20240626 FIFC 質問に対する返答

F. Sakuma, RIKEN

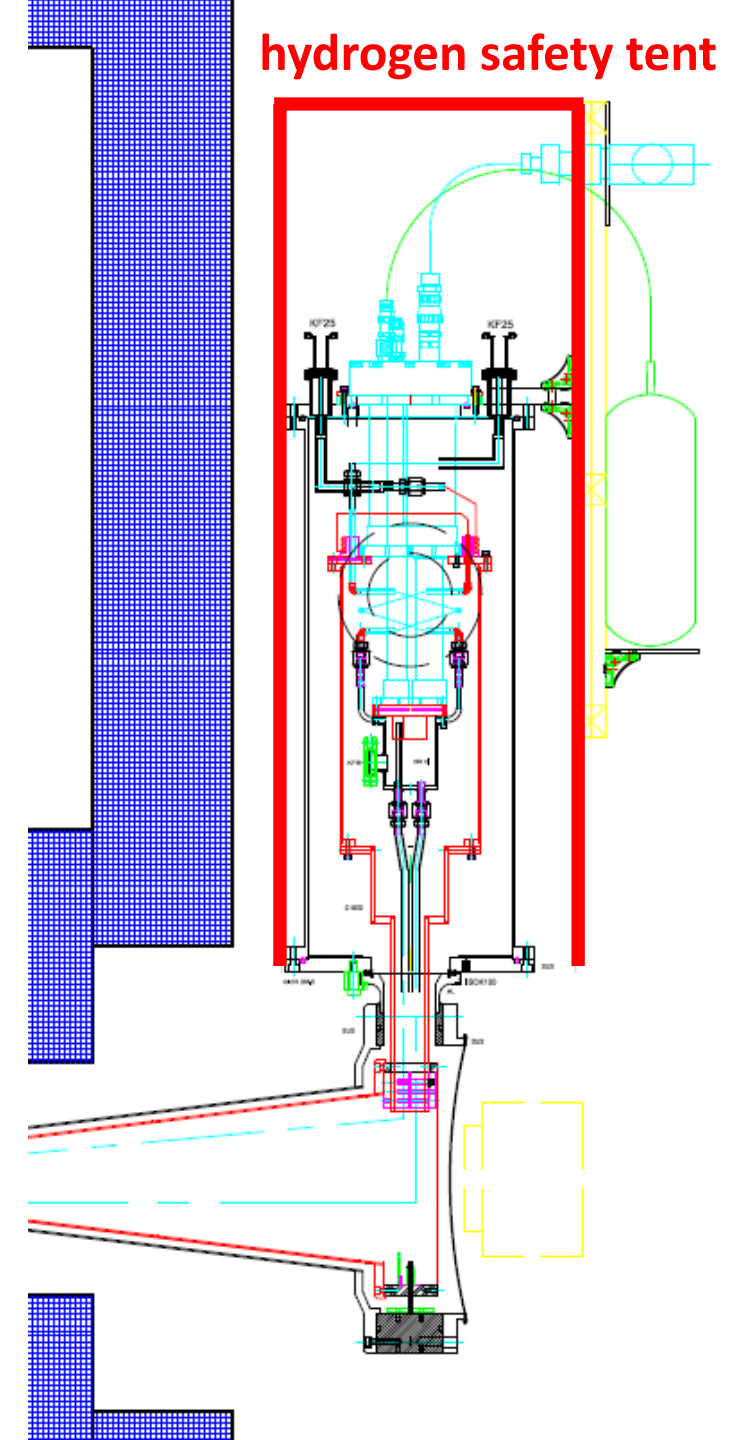
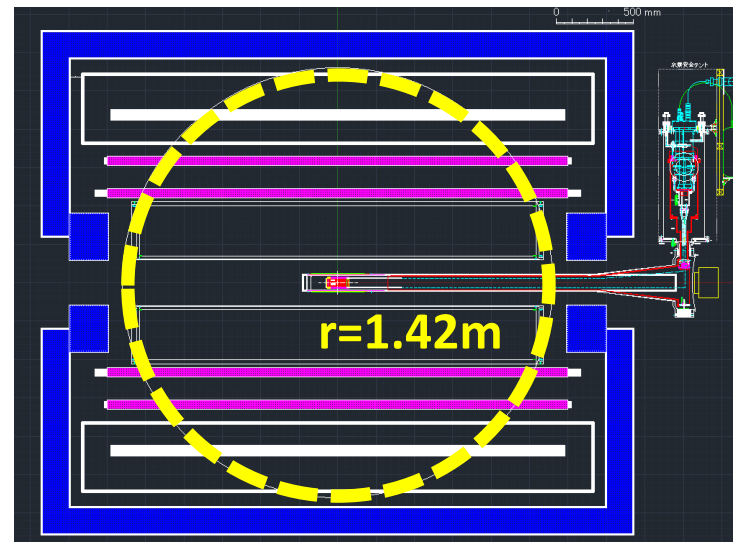
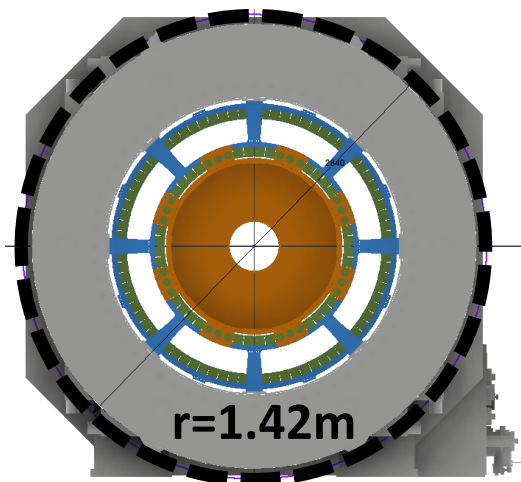
インターロックは何を考えているか？

- 超伝導ソレノイド
 - クエンチ、電源異常（地絡、過電流、温度、PLC、等々）
 - インターロックではないが、LN2使用時は酸素モニターを使用
- 液体標的は「J-PARC 液化水素(重水素を含む)標的使用ガイドライン」に従う
 - 水素検知器発報時に危険範囲内にある防爆対応機器以外の通電を停止する
 - 発報時に対象機器の電源タップをOFFする機構を既に運用しており、これらを用いる
 - PT冷凍機は停止
 - 冷却システム異常のときは冷凍機停止(過冷却によるブロッキングを防ぐ)
